## **S 1 Wiener Außenring Schnellstraße**

## **GEOTECHNIK, TUNNELBAU und baulicher BRANDSCHUTZ**

Fachgutachterliche Stellungnahme zur

### **Projektänderung Tunnel Donau-Lobau**

Abbildung 2 Regelquerschnitt GQ (Abbildung 6, PÄ - 2020)

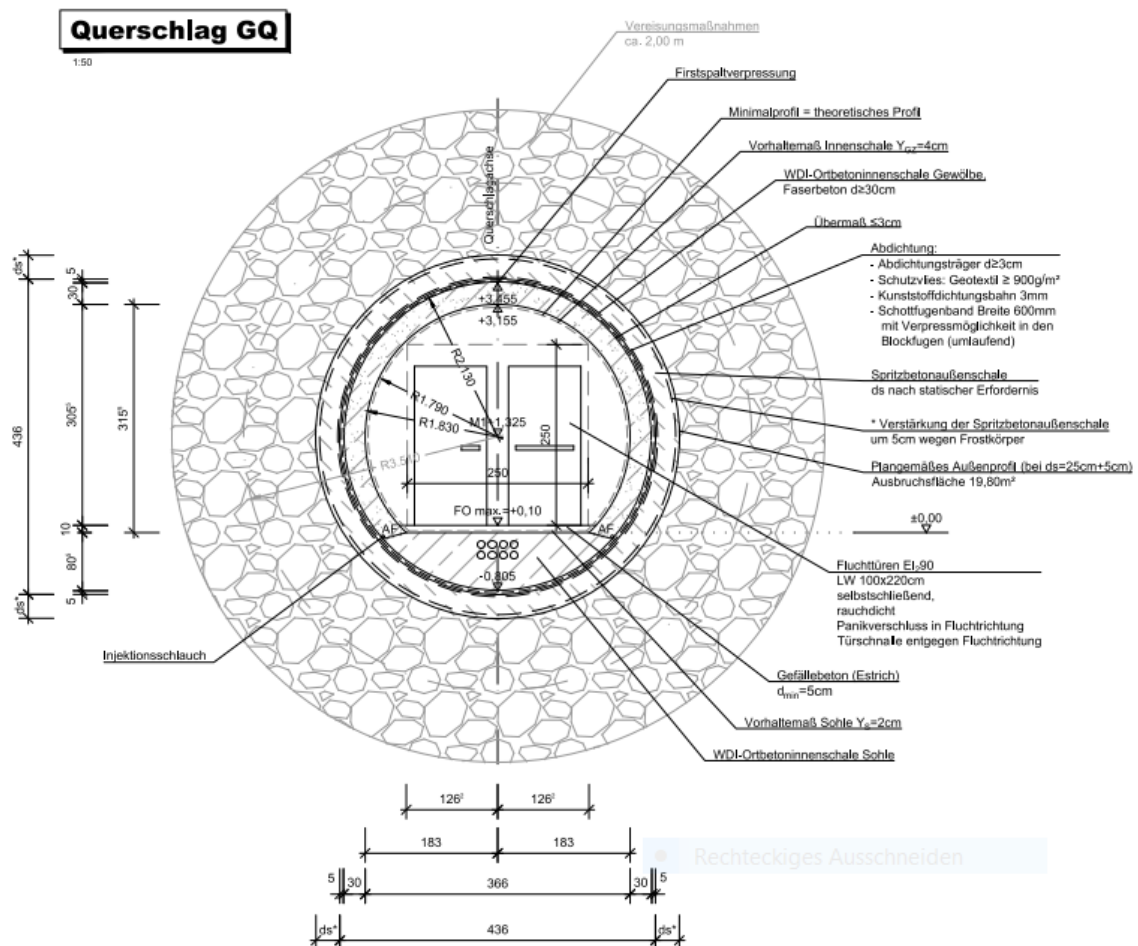
Aus Sicht der erforderlichen Standsicherheit und der möglichen Verformungen des Untergrundes spricht daher nichts gegen die auf Basis des Projektänderung 2020 vermehrte Herstellung der begehbaren Querschnitte "GQ". Diese Feststellung gilt sowohl für die Bau- wie die Betriebsphase.

In der Einlage 2.2 sind den Abbildungen 6 und 7 (Abb 2 und 3 der gegenständlichen Stellungnahme) für die Innenschalen der Querschläge Stärken von 35 cm für den "EQ" und 30 cm für den "GQ" zu entnehmen. Diese Stärken entsprechen nicht der für die Querschläge erforderlichen minimalen Innenschalendicke von 40 cm. Die Innenschalendicke von 40 cm wurde in den Statiken der Querschläge nachgewiesen und

ist im Hinblick auf die im Brandfall geforderte schadensfrei verbleibende Gebrauchstauglichkeit der Dichtungen erforderlich. Aufgrund der ergänzenden Unterlagen der Sicherheitsdokumentation gem. STSG (Einlage E09.01 "Regelquerschnitte Querschläge", E09.03 Querschlag GQ, E09.04 Querschlag EQ, E15.03 Baulicher Brandschutz EQ, E15.04 Baulicher Brandschutz GQ, alle Mappe II) kann davon ausgegangen werden dass die Abbildungen 6 und 7 der Einlage 2.2 einem überholten Projektstand entnommen wurden und irrtümlich in die gegenständlichen Einreichunterlagen Eingang gefunden haben. Zur Sicherstellung der für die Querschläge erforderlichen minimalen Innenschalendicke von 40 cm wurde in der Sicherheitsbeurteilung eine entsprechende Maßnahme vorgesehen.

Abbildung 3 Regelquerschnitt EQ (Abbildung 7, PÄ - 2020)

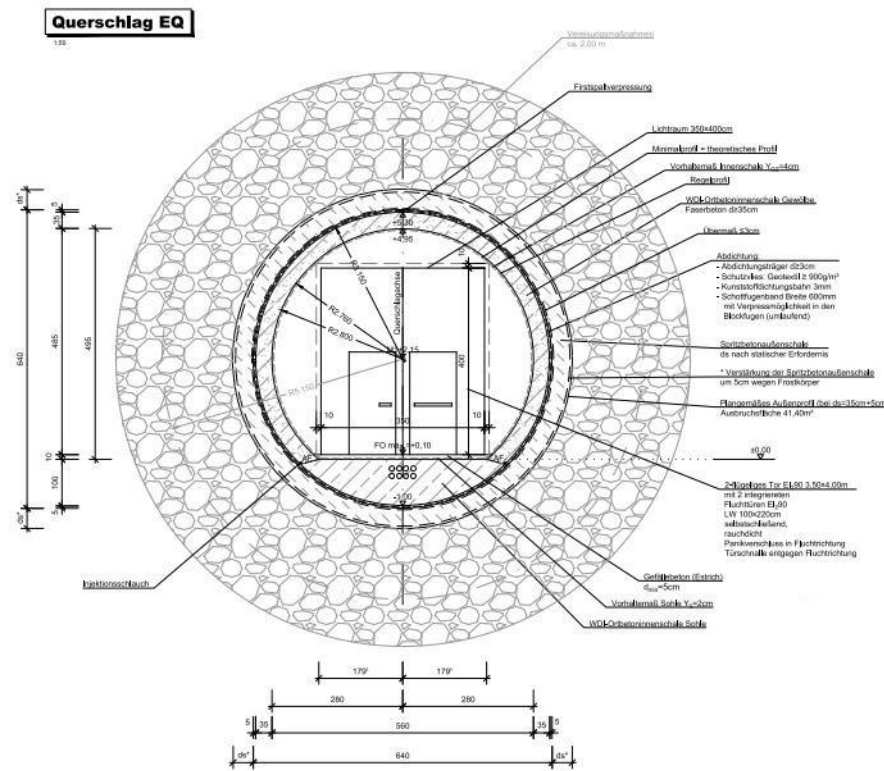
Die im Zuge der Adaptierung der Querschlagsquerschnitte erfolgte Reduzierung der Ausbruchflächen, so wie zuvor beschrieben, wird die sichere baupraktische Umsetzung der Vereisung zweifelsohne verstärkt gewährleisten und die Restrisiken, die mit einer Vereisung verbunden sind, mit hoher Wahrscheinlichkeit nahezu vollständig beherrschen lassen

Aus Sicht der erforderlichen Standsicherheit und der möglichen Verformungen des Untergrundes kann die Verkleinerung der Querschlagsquerschnitte entsprechend der Projektänderung 2020 - insbesondere für die Bauphase - nur positiv wirkend gesehen werden, da sie das Restrisiko dieser Projektphase stark einschränkt!
